Fylkesmannen i Nordland

Bodø, 25. oktober 2018

Inspeksjonsrapport: Inspeksjon ved RENO-VEST - Myre Redskapssentral - returpunkt Kontrollnummer: 2018.067.I.FMNO

Bilde 1, stasjon for mottak av farlig avfall på Myre Redskapsentral.

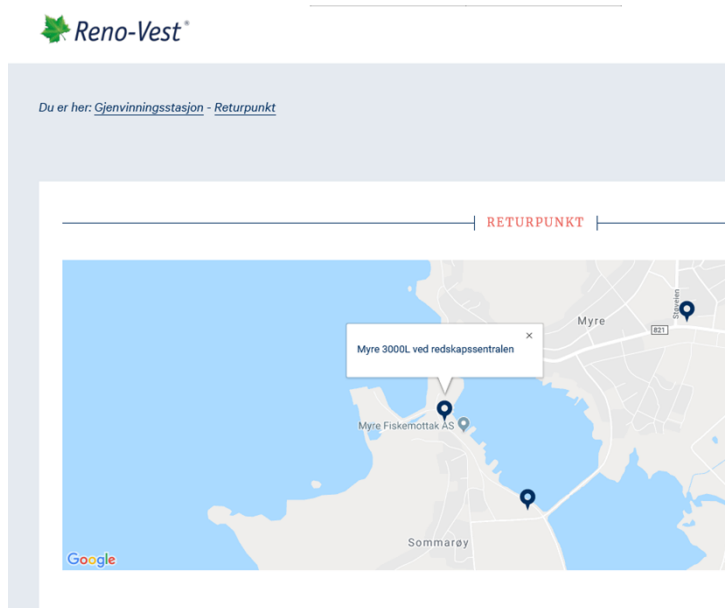
Under tilsynet ble det gjennomført en befaring på returpunktet på Myre Redskapssentral, se bilde 1. Dette avfallsmottaket består av en tank med lokk der avfallsbesitter selv heller på spillolje (til høyre i bilde 1). Tomme plastkanner legges i en egen avfallscontainer som står like ved (til venstre i bilde 1). Oljefilter legges i den samme avfallscontaineren som brukes til tomme plastkanner. Det er uvisst hvorvidt spraybokser også legges i den samme avfallscontaineren.

Både spilloljetanken og avfallscontaineren stod ulåst og var plassert direkte på grus. Grunnen bærer tydelig preg av å være forurenset av olje og det finnes ingen mulighet for oppsamling i tilfelle lekkasje. Ved mottaket finnes det ingen informasjon om hvilke typer farlig avfall som mottas. I tillegg finnes det ingen kontaktinformasjon eller logo der det framkommer hvem som har ansvaret for denne stasjonen og hvem den er beregnet på.

Via telefon med Reno-Vest har vi fått opplyst at det er selskapets egne renovatører som har oppsyn med returpunktet. Spilloljetanken er plassert på området etter avtale med Myre Redskapssentral. Det finnes ikke noe skriftlig dokumentasjon som sier noe om hvem som har ansvar for hva. Myre Redskapssentral sier at de låner ut nøkkel til spilloljetanken, etter forespørsel fra brukerne, men at hengelåsen ikke stod på under tilsynet. Årsak ble oppgitt å være at spilloljetanken nylig er tømt. Avfallscontaineren med plastkanner og oljefilter er ikke utstyrt med hengelås.

- Redegjørelse for hvordan de ulovlige forholdene ved mottaket på Myre Redskapssentral er rettet, inkludert sikring mot spredning av forurensning fra det som allerede har lekket ut av olje i grunnen ved mottaksstasjonen, jf. avvik 1
- Redegjørelse for den videre oppfølgingen av mottak for farlig avfall ved Myre havn og hvordan dette tilbudet eventuelt kan tilrettelegges for mottak av farlig avfall fra skip, jf. avvik 2
- Generell redegjørelse for drift av ubetjente mottak for farlig avfall rundt omkring i samtlige av de seks eierkommunene med utgangspunkt i:
 - avfallsforskriftens kapittel 11 vedlegg 3 (standardiserte krav for kommunale mottak)
 - internkontrollforskriften § 5 andre ledd punkt 6 (kartlegging og vurdering av risiko)
 - internkontrollforskriften § 5 andre ledd punkt 7 (rutiner for å avdekke, rette opp og forebygge overtredelser av krav)

Bilde 2, utsnitt fra hjemmesiden til Reno-Vest IKS, forstørret mot Myre havn

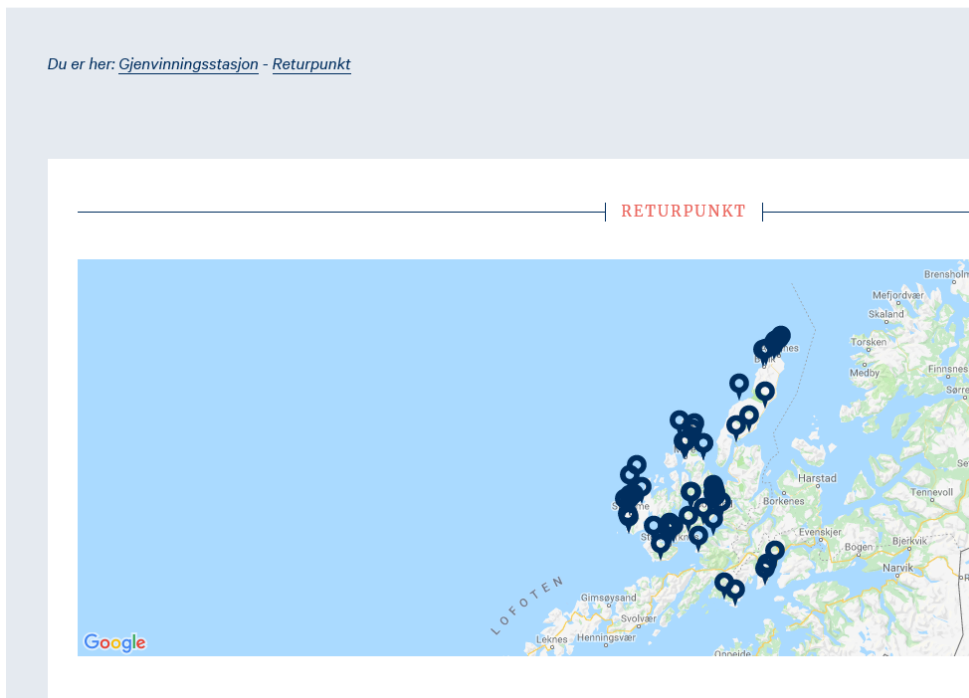
Myre Redskapsentral står på Reno-Vest sine hjemmesider oppført som «Returpunkt» med en kapasitet til å kunne motta 3000 liter, se bilde 2. Ifølge Reno-Vest er dette en ubetjent stasjon og det farlige avfallet blir deklart på husholdninger som produsent. Denne stasjonen står også oppført i Øksnes Havnevesen KF sin plan for mottak av avfall fra skip. Plasseringen av stasjonen er slik at den først og fremst er innrettet som et tilbud for mottak av farlig avfall fra fiskeflåten. Lengre inn i havna finnes det en småbåthavn, blant annet for fritidsbåter, men her finnes det ikke noe tilbud om mottak av farlig avfall.

Tilsyn ved fiskemottak i Myre havn viser at det også er flere virksomheter som benytter seg av tilbudet om levering av spillolje og oljefilter på Myre Redskapsentral. Disse virksomhetene bryter sin plikt til å deklare farlig avfall. Samtidig finnes det ingen informasjon ved returpunktet til Reno-Vest som sier noe om hvem dette tilbudet er rettet mot, heller ikke hvilke typer farlig avfall som kan leveres. Både plasseringen og mangel på informasjon gjør at tilbudet ikke kan sies å være i tråd med forskriftens bestemmelser for et ubetjent mottak av farlig avfall.
